DELIBERAZIONE DELLA GIUNTA REGIONALE 18 novembre 2024, n. 1552

COMUNE DI ROCCHETTA SANT'ANTONIO (FG). P1708 Progetto definitivo per il potenziamento del l'impianto depurativo di acque reflue urbane a servizio dell'agglomerato. Proponente Acquedotto Pugliese SPA. ACCERTAMENTO DI COMPATIBILITA' PAESAGGISTICA ex art. 91 delle NTA del PPTR, in deroga ex art. 95.

PARERE TECNICO

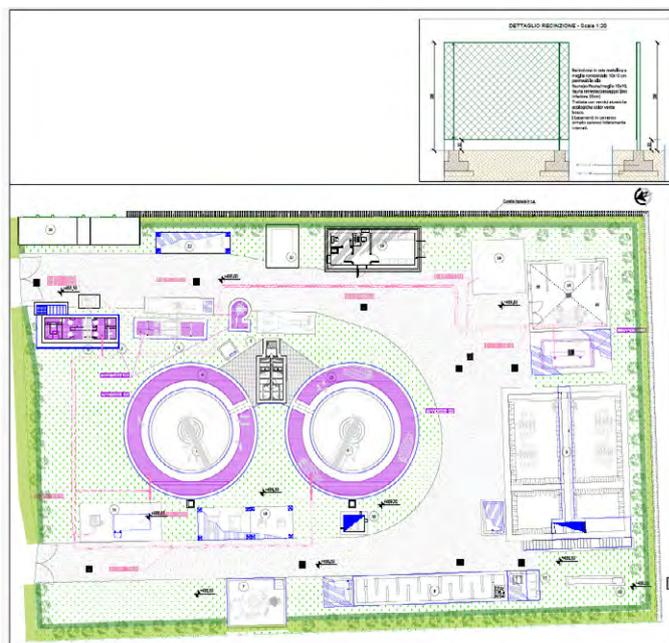
In particolare in riscontro alla richiesta di questa Sezione di cui alla nota prot. n. 145/7326 del 9.12.2023 il proponente ha trasmesso l'elaborato E-G.03-02_Planimetria SdP_Sistemazioni esterne.pdf.p7m con l'individuazione delle opere di mitigazione.

1. siano attuate tutte le misure di mitigazione previste nell'elaborato E-G.03-02_Planimetria SdP_Sistemazioni esterne.pdf.p7m e delle azioni come specificate nell'elaborato AQP-Potenz. depuratore Rocchetta S.Antonio-Relazione Botanico-Vegetazionale.pdf.p7m ed elencate nella tab.6;
